## 新竹縣政府工程查核代表照片表

拍攝日期：110.03.04

工程名稱：文田橋新建暨週邊道路改善工程

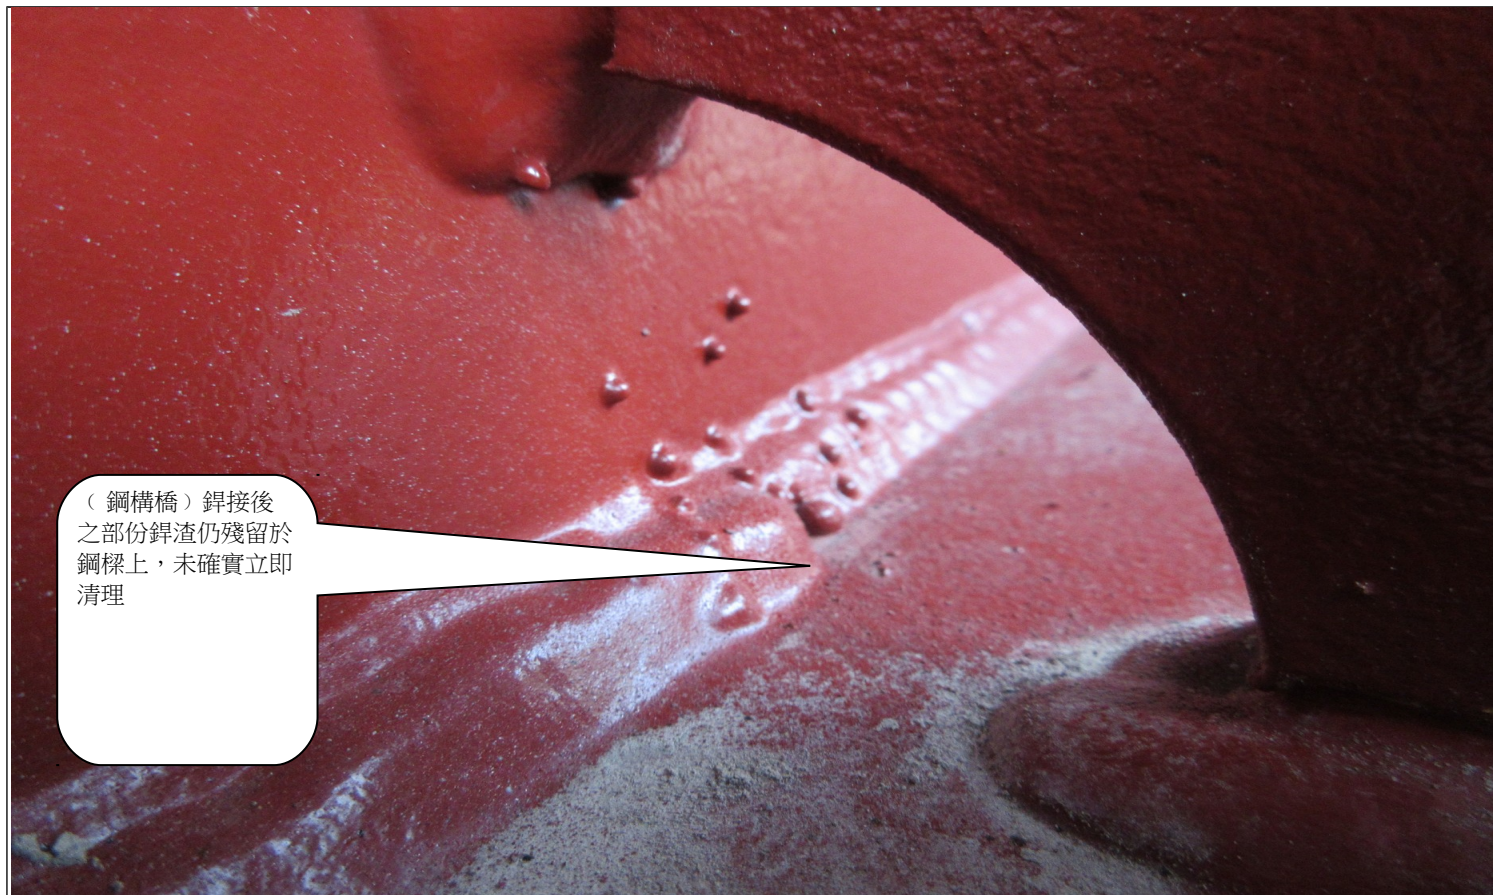
(鋼構橋) 銲接後之部份銲渣仍殘留於鋼樑上，未確實立即清理

(鋼構橋) 銲接後之部份銲渣仍殘留於鋼樑上，未確實立即清理

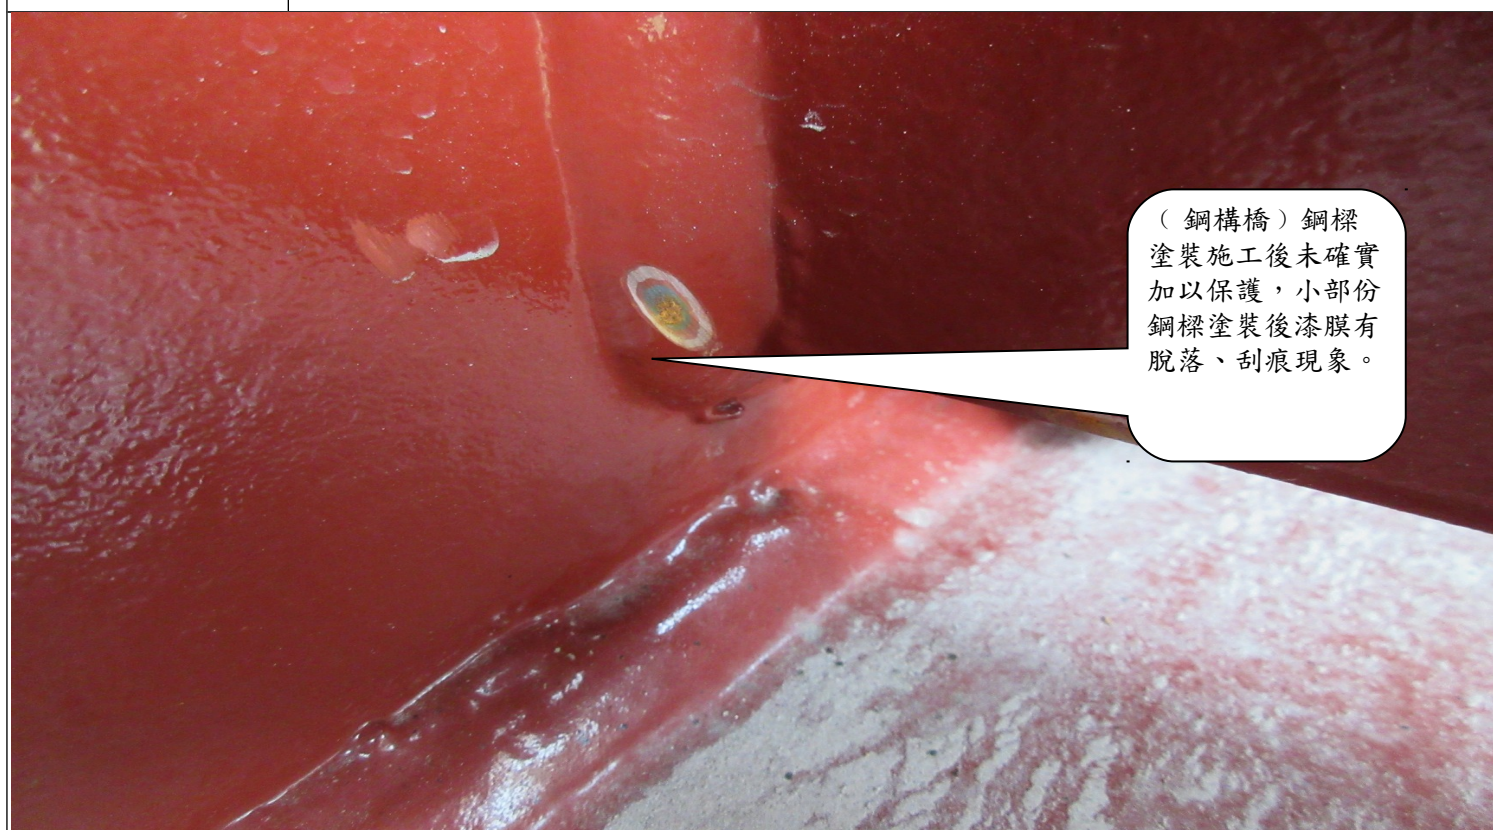
(鋼構橋) 鋼樑塗裝施工後未確實加以保護，小部份鋼樑塗裝後漆膜有脫落、刮痕現象。

(鋼構橋) 鋼樑塗裝施工後未確實加以保護，小部份鋼樑塗裝後漆膜有脫落、刮痕現象
